PROYECTO DE AMPLIACIÓN DE JOAQUÍN LABAYEN Y JOSÉ MANUEL AIZPURUA

6.4.1. Ampliación de 1919

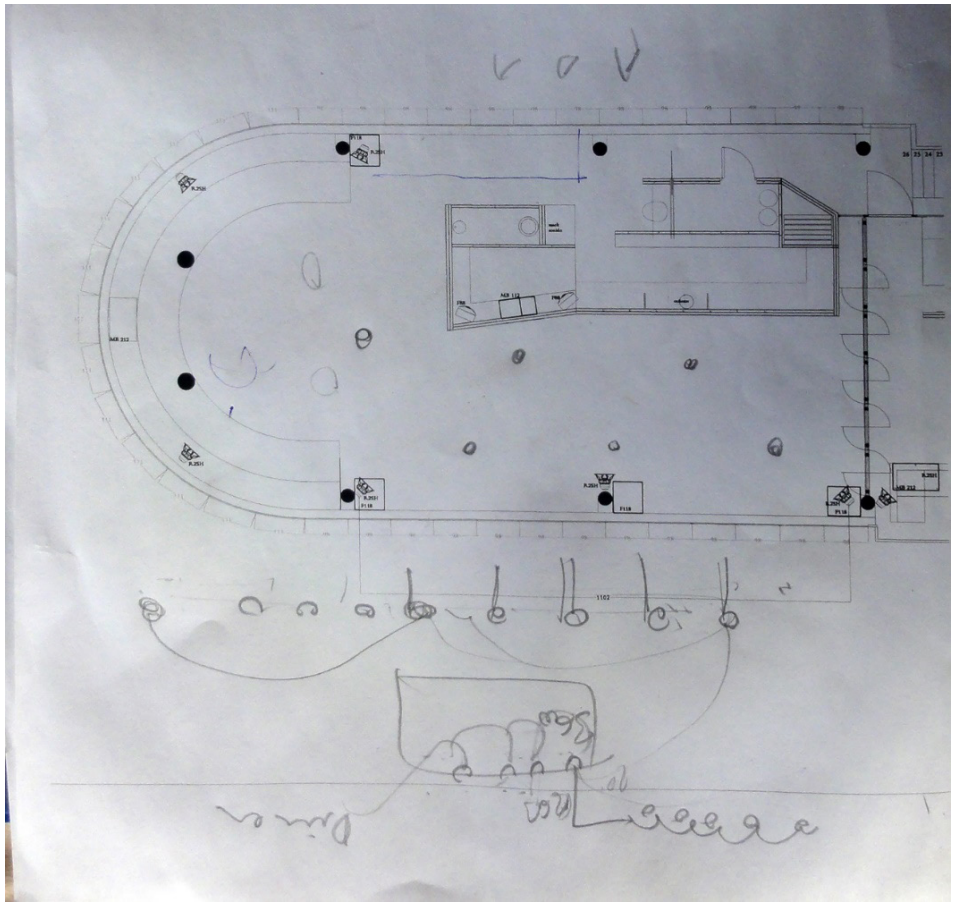
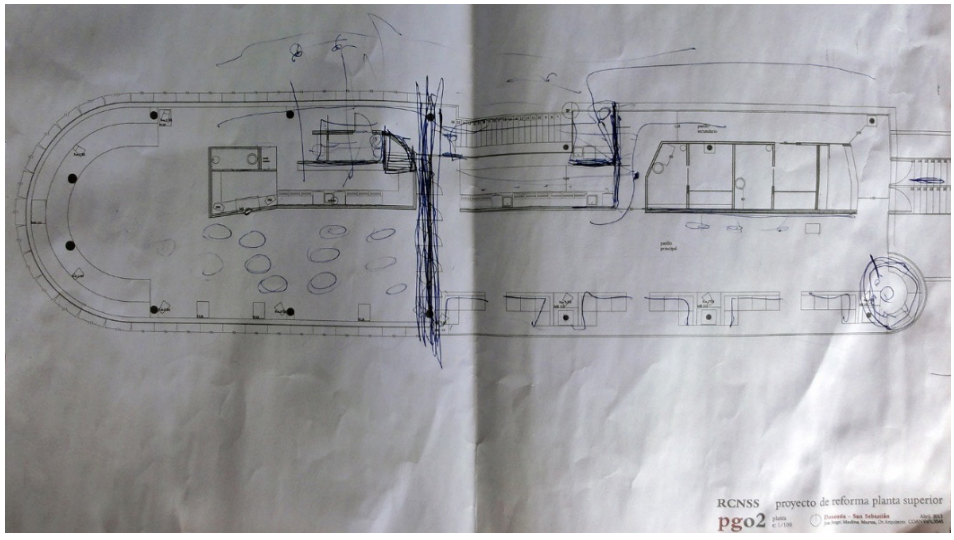
Figura 172. Arriba, plano con modificaciones en obra. Abajo, detalle de la zona de eventos privados y pub, con la división que históricamente existió. Fotografía Miguel A. Ruano
